# GEMEINDE NEUFAHRN

Vorlage Nr.: Bau/156/2020

### **3. Änderung Bebauungsplan Nr. 91 "Gewerbepark Römerweg"; Würdigung Stellungnahme Wasserzweckverband**

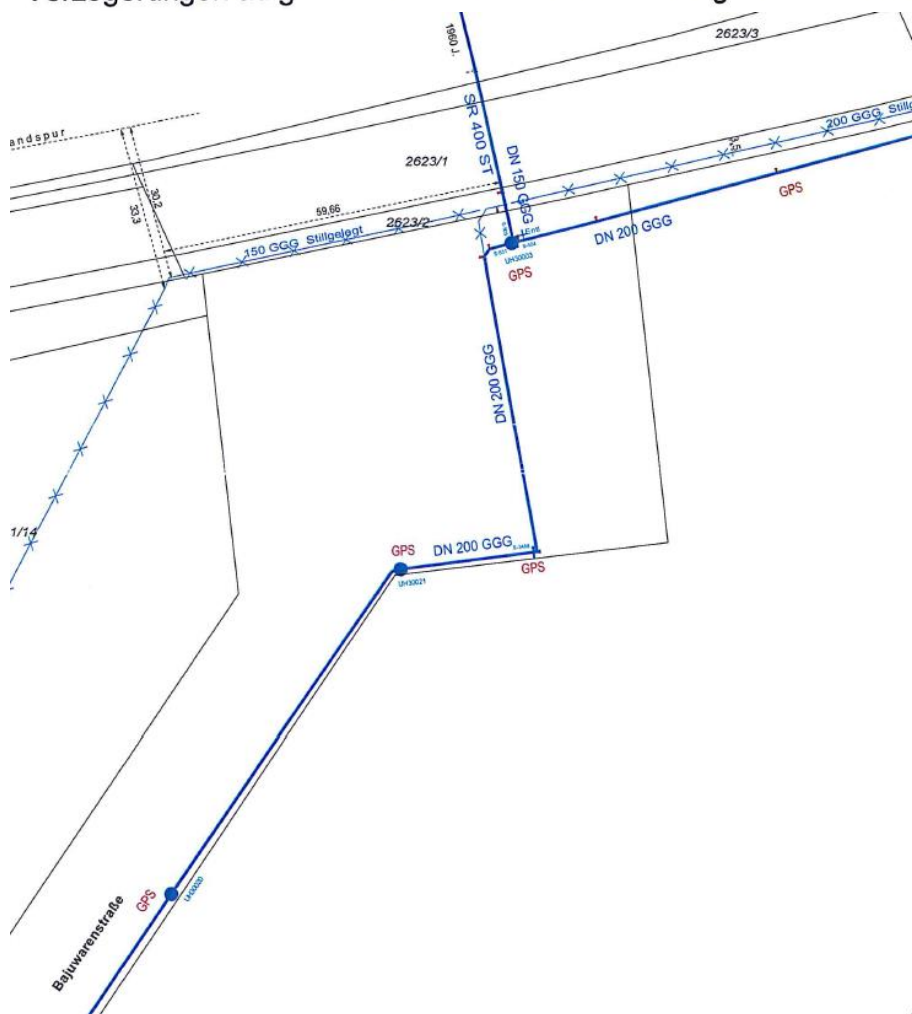
wir weisen darauf hin, dass im Bereich des geplanten S-Bahnhaltepunkts eine Hauptwasserleitung DN 200 GGG verlegt ist (siehe beiliegenden Planausschnitt). Vor Baubeginn ist zu prüfen, ob eine Umlegung dieser Leistung erforderlich ist. Wir bitten Sie bereits im Vorfeld der Planungen dies zu berücksichtigen, um Verzögerungen aufgrund eventuell anfallender Umlege-Arbeiten zu vermeiden.

Die Stellungnahme wird zur Kenntnis genommen. Der Hinweis zu der Hauptwasserleitung DN 200 wird im Rahmen der Realisierung beachtet. Eine Einbindung des Wasserzweckverbandes in die Spartengespräche wird, wie stets, stattfinden.

Der Gemeinderat beschließt die Würdigung der Stellungnahme entsprechend dem Sachvortrag. Eine Änderung der Bauleitplan ist nicht zu veranlassen.
